東通原子力発電所
敷地内破砕帯の調査に関する有識者会合での
ご意見に対する当社見解について

平成24年12月26日
東北電力株式会社

第1回評価会合での有識者ご意見に対する当社見解

敷地内主要断層が活断層でない理由（破碎部の固結・岩石化①）

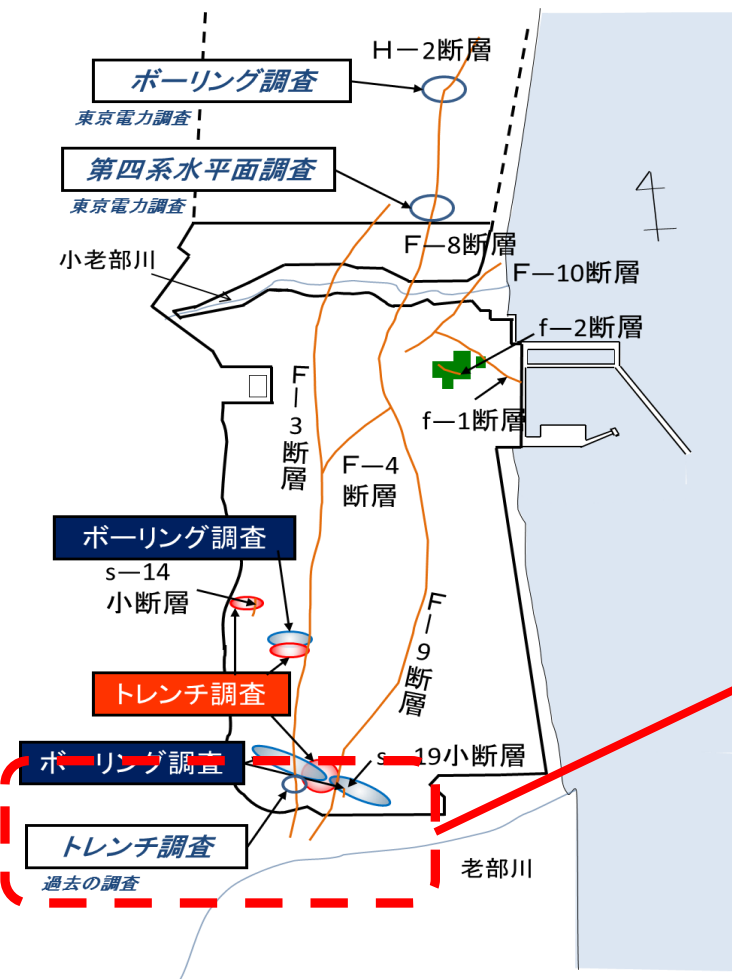
敷地内主要断層は活断層であることが否定できない。

- ・8～11万年前以降に活動した。
 - ・横ずれで活動した。
- また、断層破砕部へ礫の落ち込みがある。

第四系変状が見られる箇所で、地表付近では軟質な断層破碎部も地下深部（約200～300m）では固結・岩石化している。
⇒ 少なくとも十数万年前以降に再活動していない。

敷地内断層が横ずれ断層でない理由（破碎部の礫の状況）

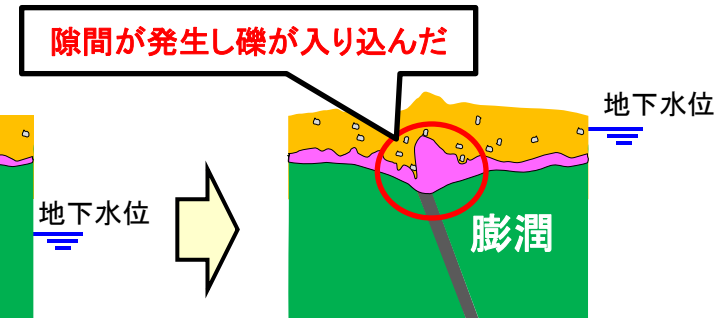
【有識者のご指摘】

F-3断層沿いの礫の落ち込みと扁平礫の配列

断層沿い礫の落ち込み
(横ずれの可能性)

- ・断層破碎部がない場所でも、岩盤の窪みに礫が堆積していることが確認されている。
- ・岩盤上に砂礫が堆積し、その後、膨潤による岩盤劣化部の膨張によって隙間が発生し礫が入り込んだことは十分に考えられる。

⇒ 横ずれ断層ではない。

変動地形が断層によるものでない理由（変動地形下部の地層）

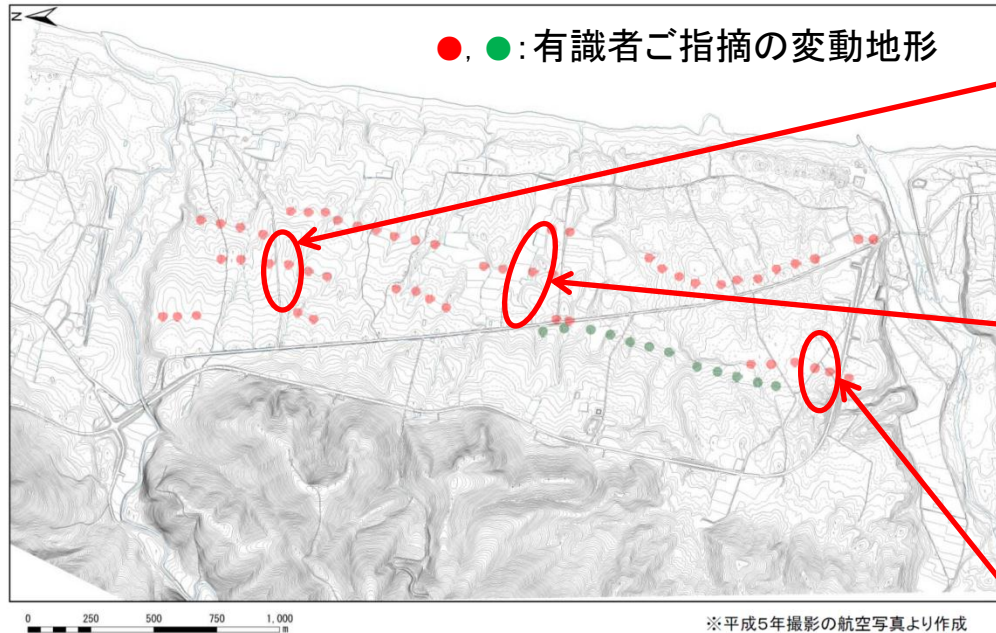
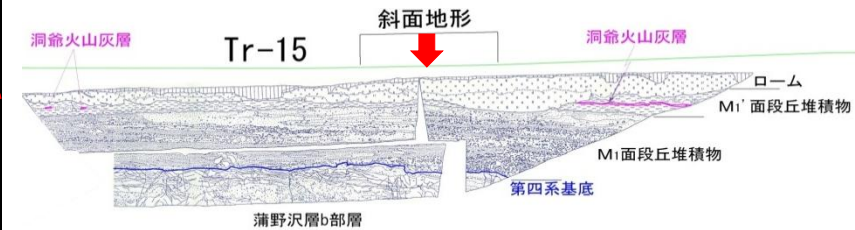
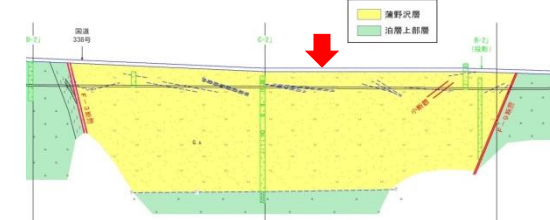
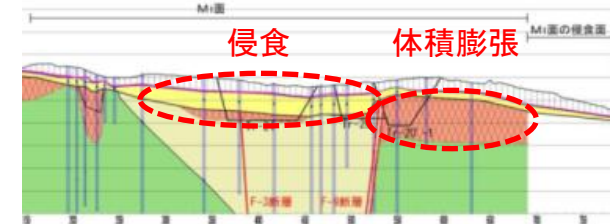
敷地の一部に活断層の存在が疑われる変動地形(地表の起伏)が認められる。

航空写真によるDEMから作成した敷地の地形図

点線は変動崖の可能性のあるもの（作業途中）

①トレンチ観察結果では断層が確認されていない。

②試掘坑調査では断層が確認されていない。

③地形起伏は谷状の侵食、岩盤劣化部の体積膨張によるもの。

これまでの地質調査結果によれば、変動地形（地表の起伏）の下部の地層には断層が認められない（①，②）。また、谷状の侵食および岩盤劣化部の体積膨張が認められる（③）。

⇒ 変動地形は敷地内の断層活動によるものではない。
